Oggetto: *Adeguamento impianto eolico mediante intervento di repowering delle torri esistenti e riduzione numerica degli aerogeneratori nei comuni di Castiglione Messer Marino, Roccaspinaveti e Schiavi d'Abruzzo.*

**Procedimento di Valutazione d'Impatto Ambientale (V.I.A.) -
Controdeduzioni alle osservazioni di FLOEW Srl del 03/06/2014,
prot. ingresso Regione Abruzzo n. 2588.**

ALLEGATO TECNICO

**Controdeduzioni alle osservazioni di FLOEW
Srl del 03/06/2014 prot.n. 2588**

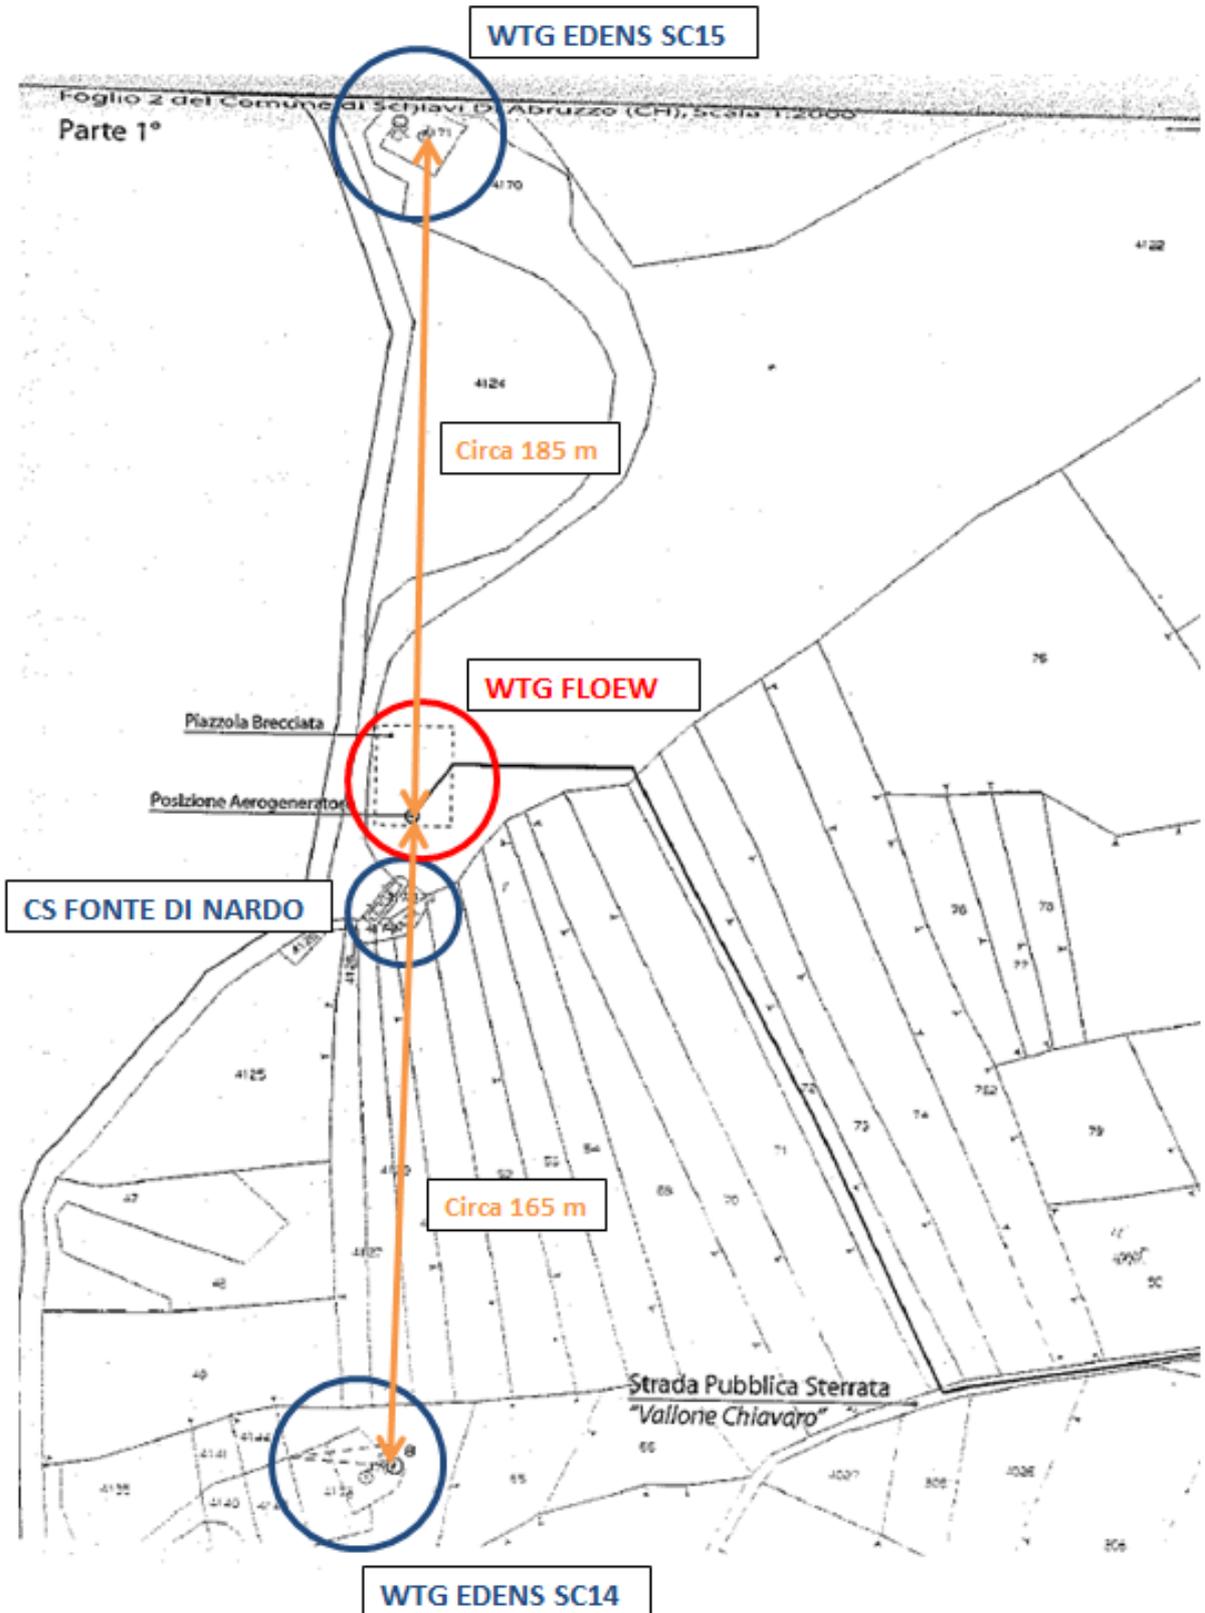
Riprendendo le Linee Guida Abruzzesi citate anche da Floew, all'art. 6.2.4, punto b), del Cap. 6 si stabilisce che la distanza trasversale (ovvero la distanza tra aerogeneratori che si sviluppano perpendicolarmente alla direzione prevalente del vento) deve essere di minimo 3 diametri.

Questa condizione, peraltro minima, è come detto valida solo nel caso in cui il layout dell'impianto si sviluppi perpendicolarmente alla direzione prevalente del vento. Al di fuori di una simile ipotesi (in cui gli aerogeneratori sono posti perpendicolarmente rispetto alla direzione prevalente del vento), come emerge chiaramente dal punto c) del medesimo articolo, è opportuno porsi a distanze decisamente maggiori di 3 diametri (anche 12).

Come detto e come mostrato nell'immagine che segue, in realtà, l'aerogeneratore Floew autorizzato in località "Fonte di Nardo" e le WTG di EDENS esistenti (SC14 e SC15) sono allineate lungo una direzione prevalente del vento e, dunque, l'aerogeneratore di Floew dovrebbe essere posizionato a ben più di 3 diametri di distanza.

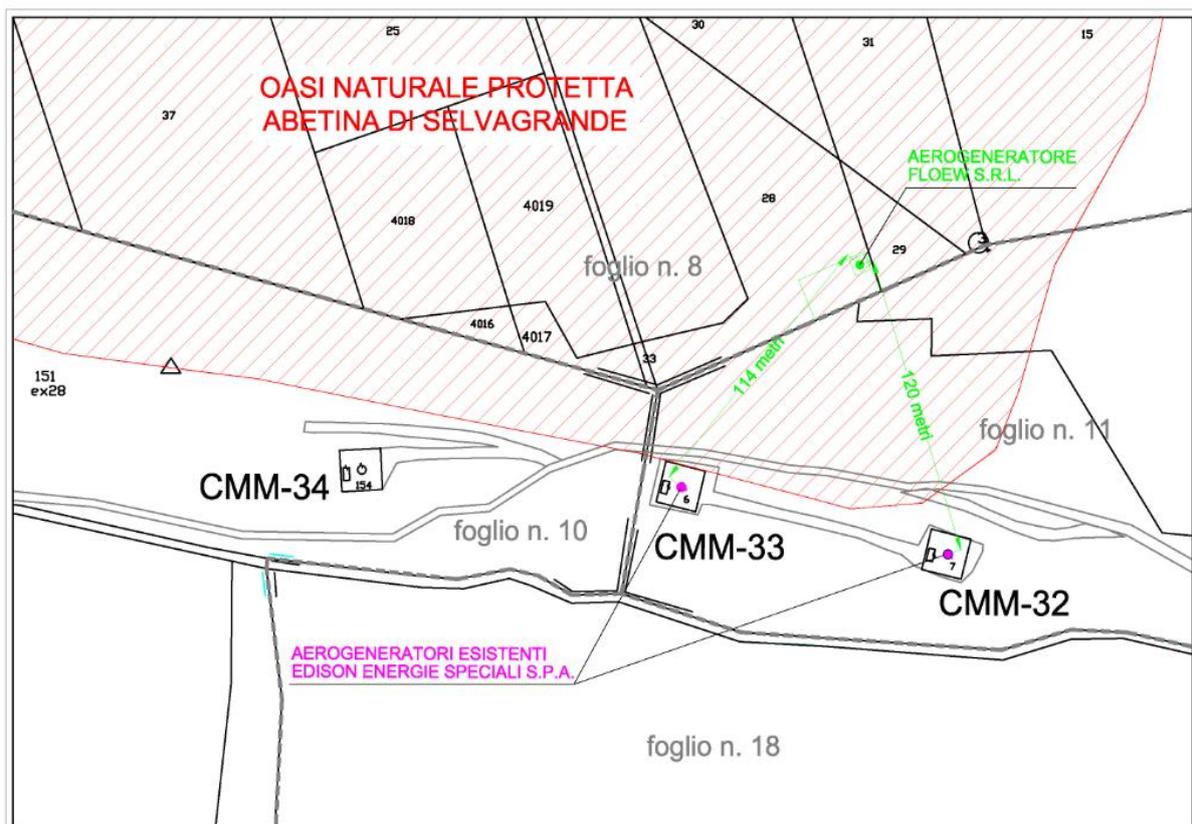
A partire dalla considerazione avanzata da Floew stessa, come più sopra comprovato in relazione alla WTG a Schiavi d'Abruzzo, si dimostrerà come le predette direzioni siano proprio quelle interferenti tra l'impianto EDENS in esercizio e quello Floew in corso di autorizzazione (così come sottolineato anche nella nota fatta pervenire alla Conferenza dei Servizi). Si veda la seguente immagine:

Si può notare come l'aerogeneratore Floew in corso di autorizzazione e l'aerogeneratore in esercizio CMM-33 siano posti lungo la direzione Sud-Ovest, mentre l'aerogeneratore Floew e CMM-32 lungo la direzione Nord.

Gli aerogeneratori si sviluppano pertanto lungo le direzioni prevalenti del vento indicate dalla stessa Floew e, quindi, come rilevato con riferimento alle turbine situate a Schiavi d'Abruzzo, 3 diametri di distanza non sono sufficienti, sulla base dell'art. 6.2.4, punto b), del Cap. 6 delle Linee Guida.
